Bekendtgørelse om ændring af §§ 267 - 272 og §§ 297 – 298		
Bekendtgørelsestekst	SBST uddybende beskrivelse af bekendtgørelsesteksten	FRI bemærkninger i forbindelse med offentlig høring
§ 1		
I bekendtgørelse nr. 1399 af 12. december 2019 om bygningsreglement 2018 (BR18), som senest ændret ved bekendtgørelse nr. 855 af 26. juni 2024, foretages følgende ændringer:	Som konsekvens af tillægsaftalen af 30. maj 2024 om national strategi for bæredygtigt byggeri indføres en række ændringer, som kommer til at gælde for byggeri, der søger byggetilladelse fra 1. juli 2025 og frem.	
§ 267 affattes således:		
Ved ændret anvendelse af en bygning eller dele af en bygning, der indebærer et væsentligt større energiforbrug, kan energikravene overholdes ved at benytte energirammen <u>renoveringsklasse 2</u> i §§ 259-280-266-282 eller ved at følge kravene til U-værdi i § 268. Kirker og bygninger, som er en del af et fredet fortidsminde, er undtaget fra bestemmelserne i § 267 og §§ 268-270.	Som følge af aftalen om at lempe energikravene ved omdannelse af eksisterende bygninger ændres § 267, stk. 1, (om ændret anvendelse) således, at energikravene kan overholdes ved at benytte renoveringsklasse 2 i ste

Emne: Spørgsmål til LCA arealdefinition - store udhæng

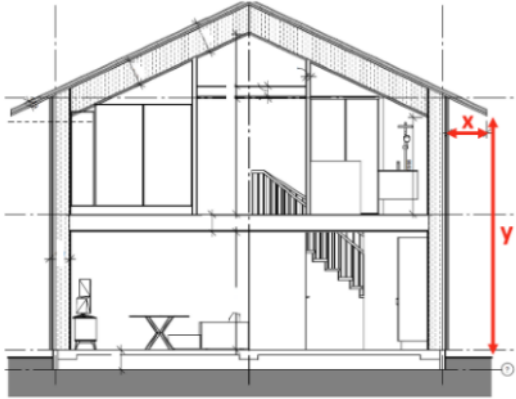
Jeg skriver vedrørende fortolkning af arealdefinitionen ifølge § 297, stk. 3 i forbindelse med overdækninger, herunder især store udhæng. Her har vi nogle konkrete drøftelser ifm. 4 til 1 Planet.

Ifølge vejledningen medregnes overdækninger med 25 % af arealet. Dette har betydelig indflydelse på beregningen af det samlede CO₂-ækv./m²/år. Vi ønsker at få følgende afklaret;

- Hvor stort skal et udhæng være, før det kvalificerer sig som en overdækning?
 - Det gælder særligt dybden af udhænget (x), men også set i sammenhæng med hvor højt udhænget er placeret over terræn (y). Se nedenstående snittegning som eksempel.
- Hvilket formål skal udhænget tjene?
 - Hvis et udhæng eksempelvis tjener praktiske formål ud over det æstetiske? F.eks. hvis et udhæng yder konstruktiv beskyttelse og fungerer som læ mod regn ved udgange.
